Wettbewerbsverfahren

Luisenblock Ost II, Berlin Mitte

Offener, einphasiger, städtebaulicher Realisierungswettbewerb gemäß § 3 Abs. 1 und 2 der Richtlinie für Planungswettbewerbe (RPW 2013) für Teams aus Stadtplaner*innen und / oder Architekt*innen zusammen mit Landschaftsarchitekt*innen.

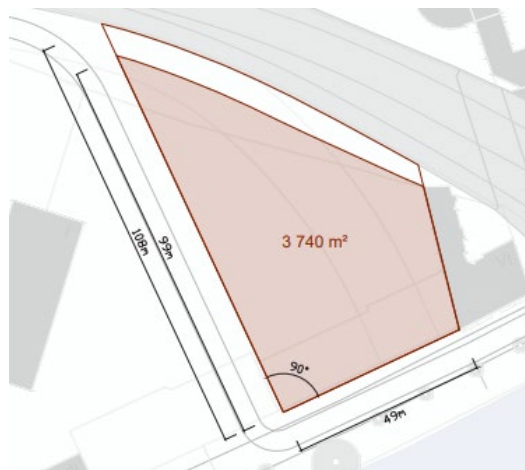
Frage 23 Kann das ver.di-Grundstück noch geringfügig modifiziert/verändert werden, unter Berücksichtigung der vorgegebenen Größe. Gibt es eine DWG mit Eintragung des neuen ver.di-Grundstücks?

Antwort Änderungen an den Vorgaben zum ver.di-Grundstück sind nicht möglich (s. Kap. 3.4.2). Der Tauschrahmen (s. Abb. 21) ist einzuhalten. Eine DWG-Datei mit dem Grundstück bzw. Tauschrahmen kann nicht bereitgestellt werden. Die Maße des Tauschrahmens entsprechen der Bemaßung der Grundstücksgröße in Anlage 4.1.3_o_Vorstudie StudioM³_ver.di_25_04_2023.

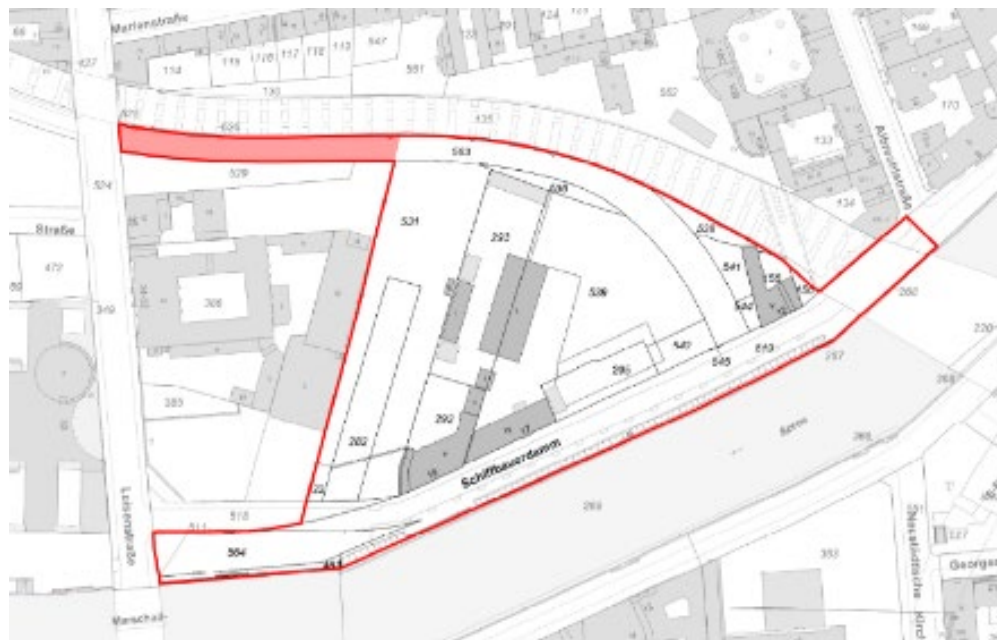
Frage 24 Kann die geforderte BGF der Verdi. Vermögensverwaltung lediglich auf der in Abb. 21 dargestellten Fläche verortet werden? Und wäre es für diesen Zweck möglich, die Planstraße Nord außerhalb dieser markierten Fläche zu verlegen?

Antwort Die geforderte BGF der ver.di-Vermögensverwaltung soll nur innerhalb des Tauschrahmens (s. Abb. 21) verortet werden.

Die Planstraße Nord ist teilweise festgelegt. Der Abschnitt nördlich der Fläche LBO I auf dem Flurstück 563 kann nicht verändert werden (s. Abb. 32). Der weitere Verlauf ist Teil der Wettbewerbsaufgabe und muss eine sinnvolle Erschließung des Bearbeitungsgebiets bieten. Auf die notwendige Erschließung der Stadtbahnbögen ist dabei Rücksicht zu nehmen.
